Réponses aux questions du 25 janvier 2021

1. Dans les hypothèses de conception de la plus grande rampe de mise à l'eau projetée d'une largeur de 7,6 m, vous prévoyez utiliser une remorque automotrice (SL-40) qui aurait une largeur de 6,85 m en remplacement de celle prévue dans l'étude d'impact (SL-30) d'une largeur de 5,5 m mais qui n'est désormais plus commercialisée (DQ6.4).

titre:
RÉFECTION DESCENTE DE BATEAUX
PARC MARCIL

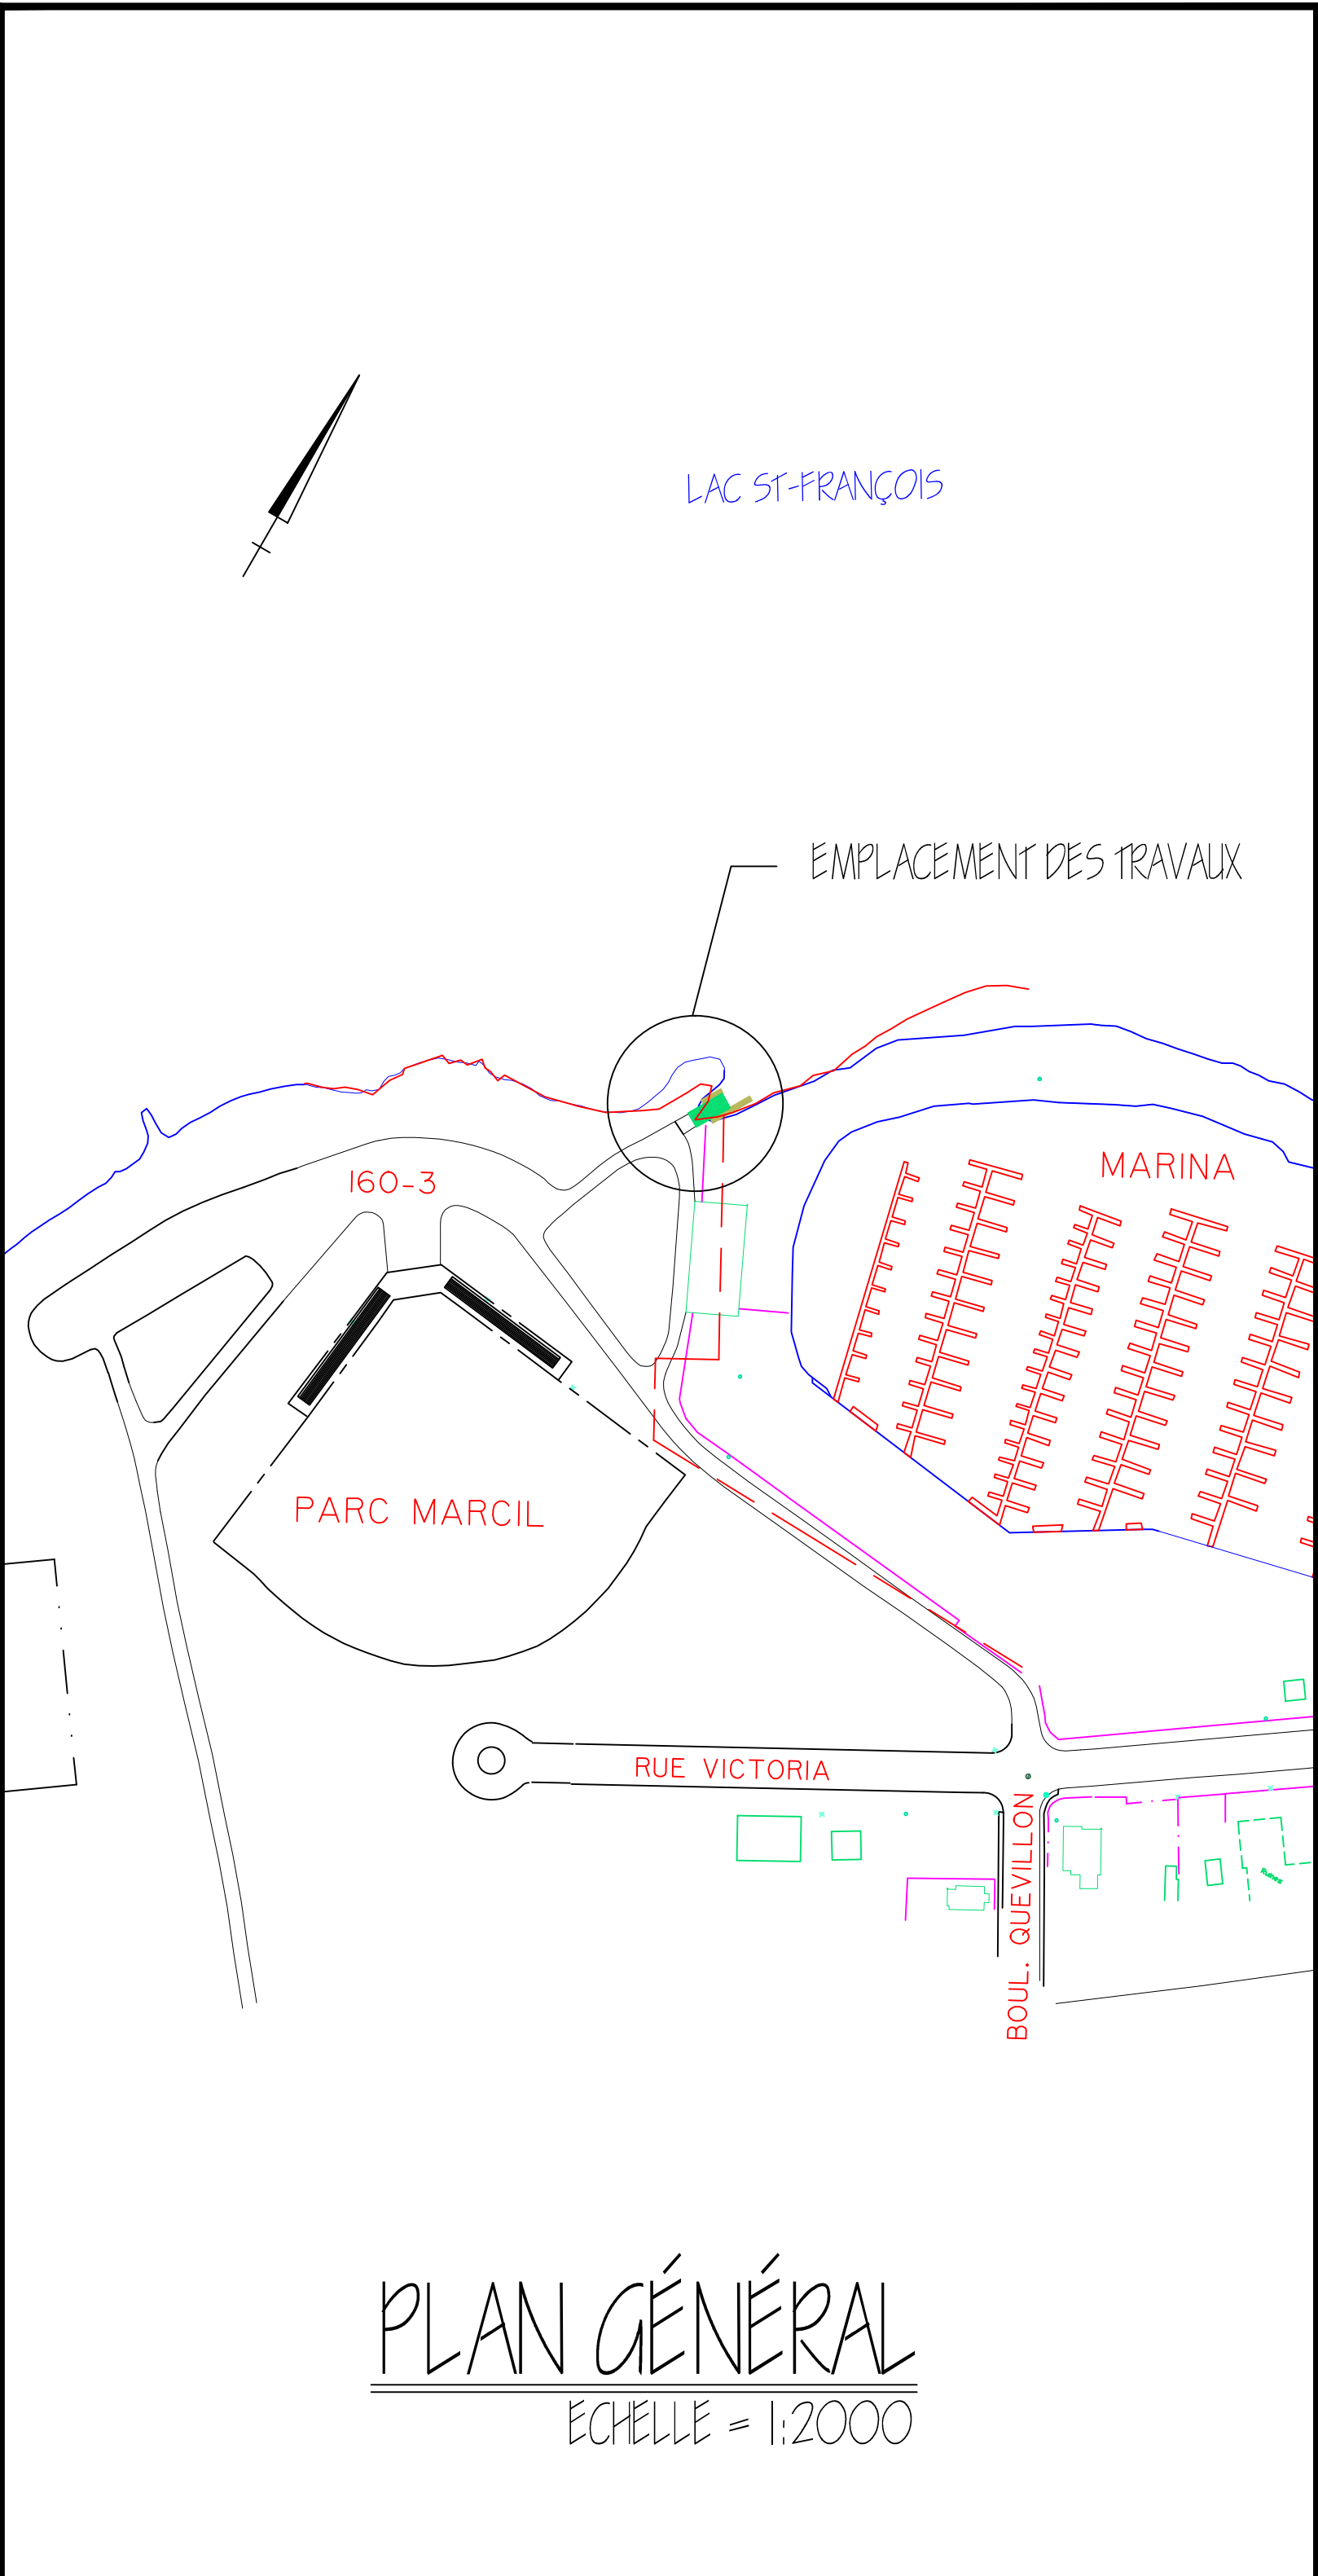
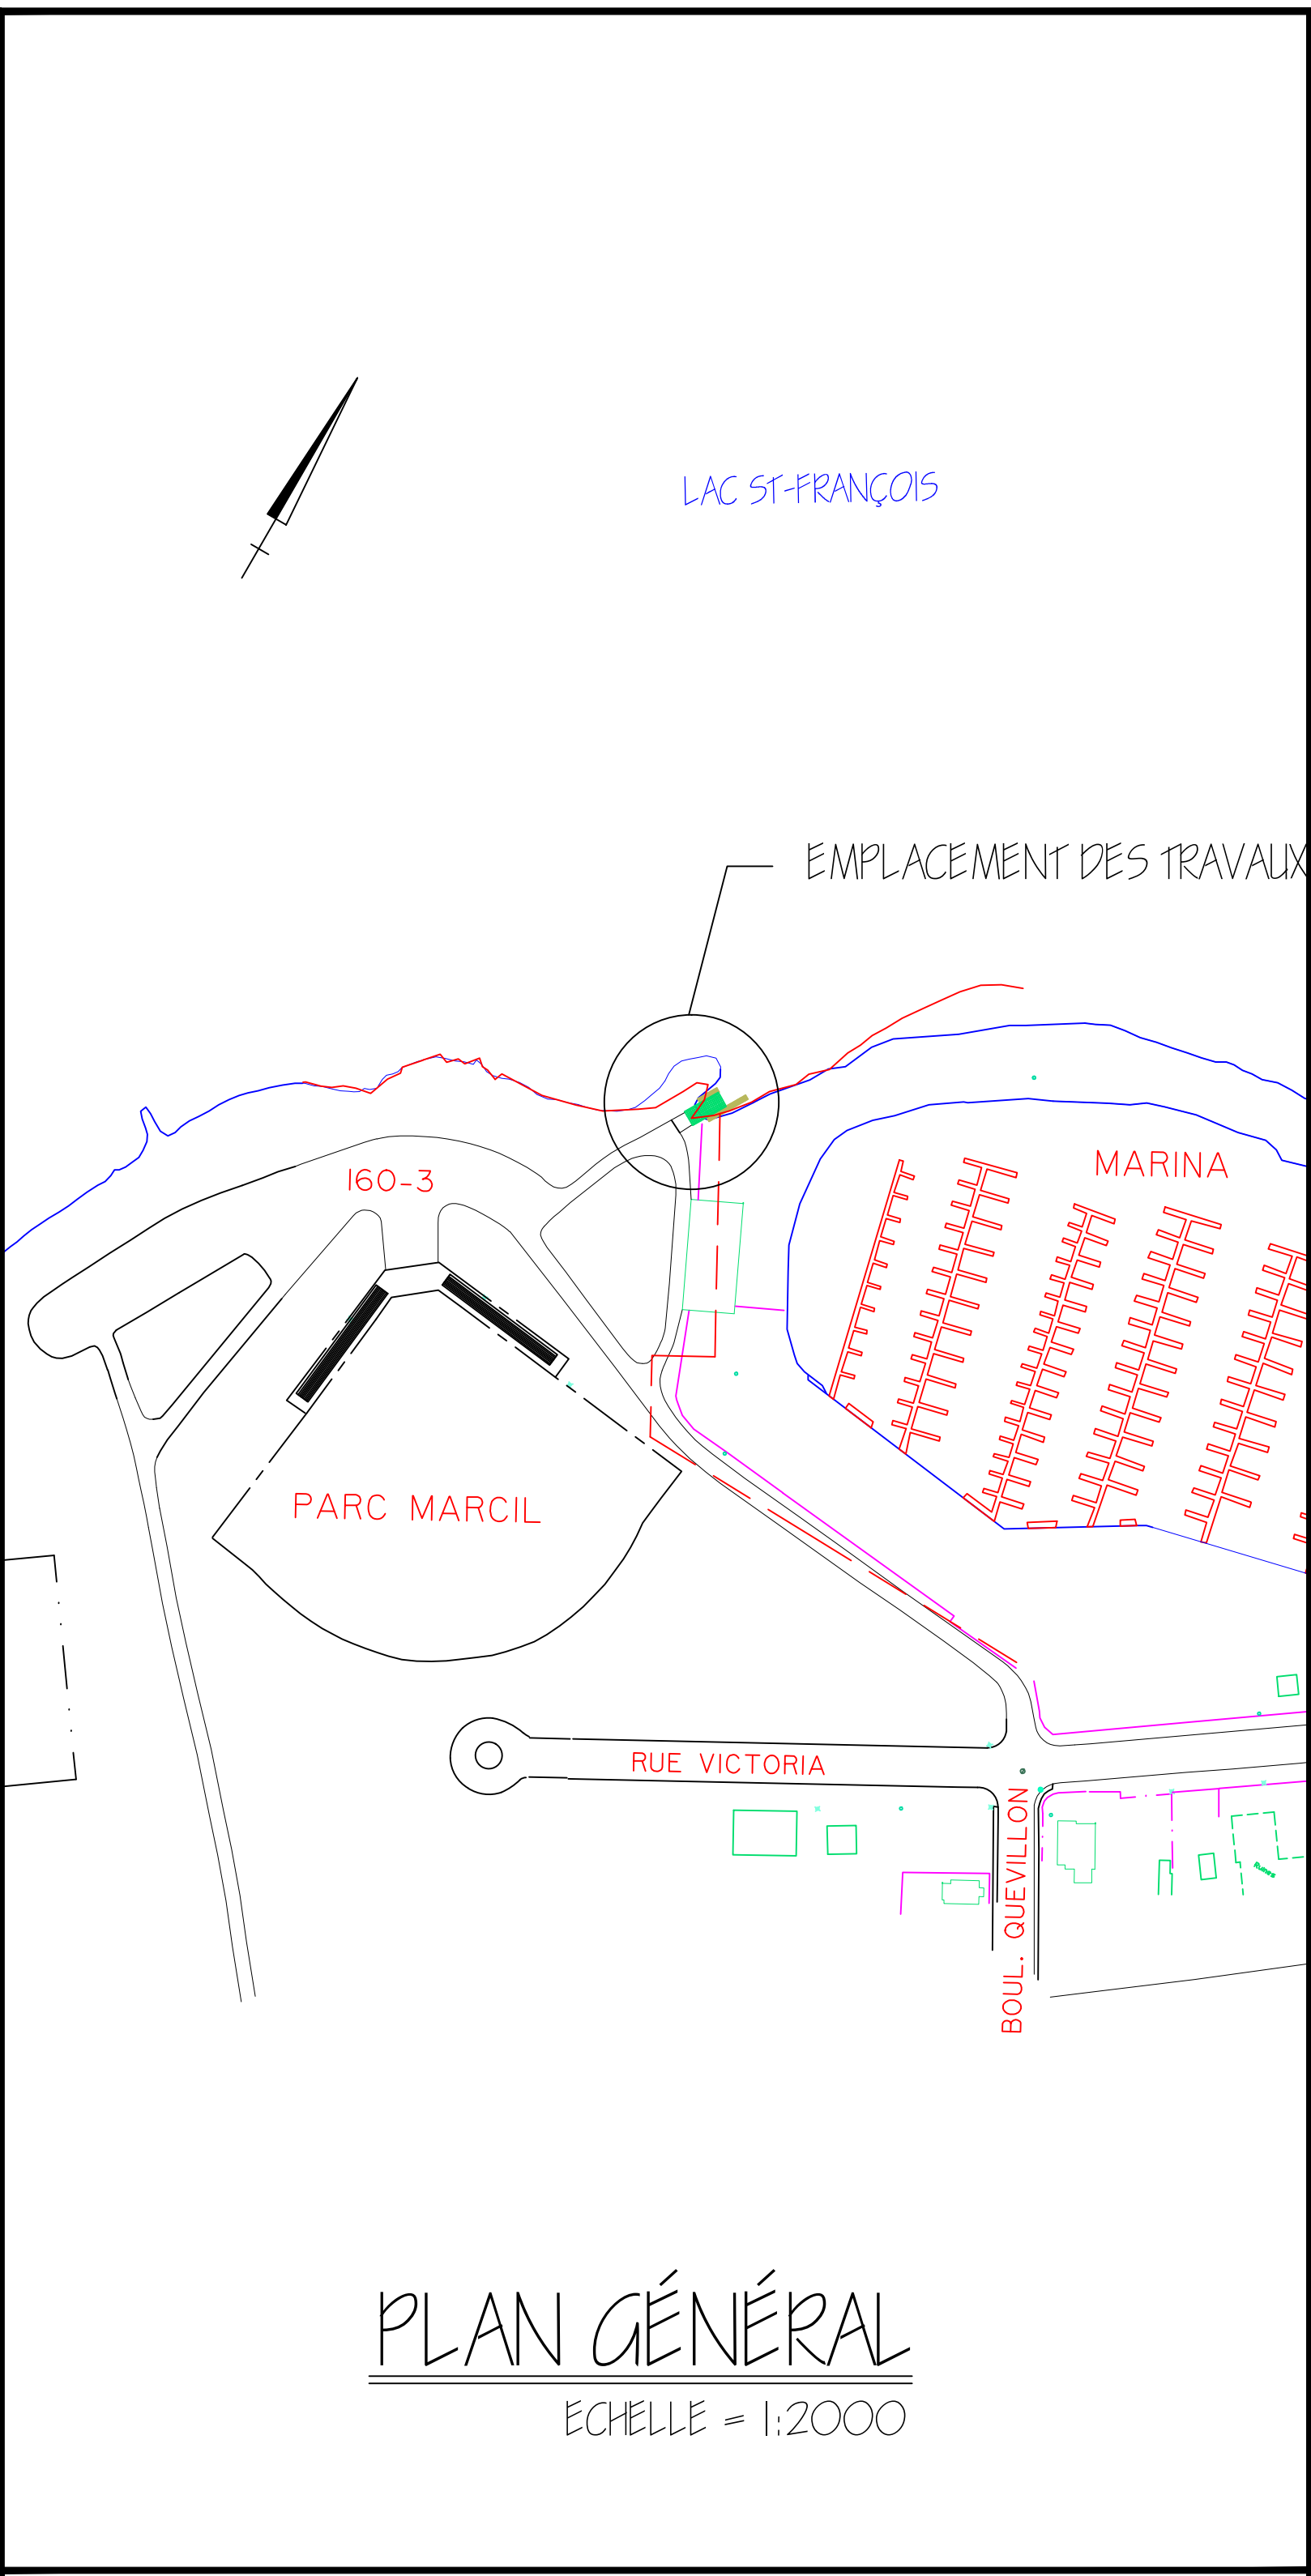
3. Quelle est la dimension maximale (longueur et largeur) des embarcations qui peuvent être mises à l'eau par l'intermédiaire de la rampe existante au parc Marcil ? Quel est le tirant d'eau à son extrémité ?

Sont joints les plans de la rampe de mise à l'eau actuelle du parc Marcil. Tous les paramètres y sont montrés. La rampe a été conçue pour des petites embarcations (chaloupe de pêche) ce qui correspondait aux besoins de l'époque. La rampe est utilisée depuis par toutes sortes d'embarcation parfois de grandes dimensions. Nous ne pouvons pas nous prononcer sur sa capacité maximale.
